PROYECTO REFUNDIDO OBRAS DE URBANIZACIÓN DEL SECTOR PE-APA/9 “VISTAHERMOSA” DEL PGMO DE ALICANTE

SEPARATA Nº 5: JARDINERÍA

DICIEMBRE 2021

MODIFICACIONES JARDINERÍA

DETALLE DE TUTOR DOBLE (e:1/20)
COLOCACIÓN CINTAS DE CAUCHO

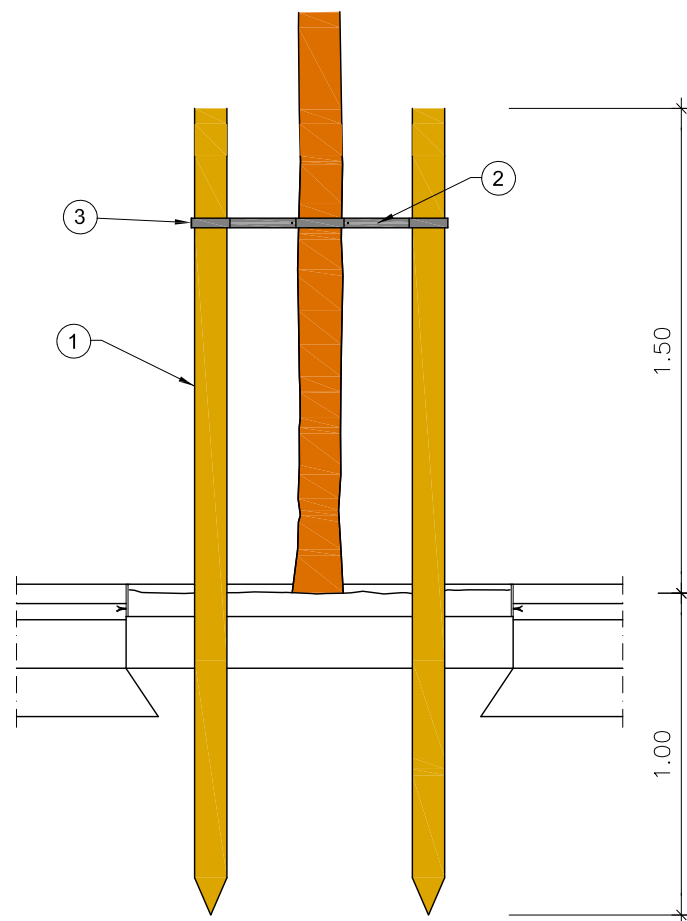
Tal y como se describía en el apartado anterior, previo a la plantación del arbolado, los servicios técnicos municipales solicitaron una mejora en el sistema de entutorado consistente en lo siguiente:

- Entutorado de arbolado de viales mediante dos tutores de 10 cm de diámetro y 250 mm de alto y deberán estar unidos entre si mediante cinta de caucho con el tronco del árbol según el plano que se adjunta a este documento.
- Entutorado de arbolado de zonas verdes mediante un tutor de 10 cm de diámetro y 250 mm de alto y unido con el tronco del árbol mediante cinta de caucho según el plano que se adjunta a este documento.
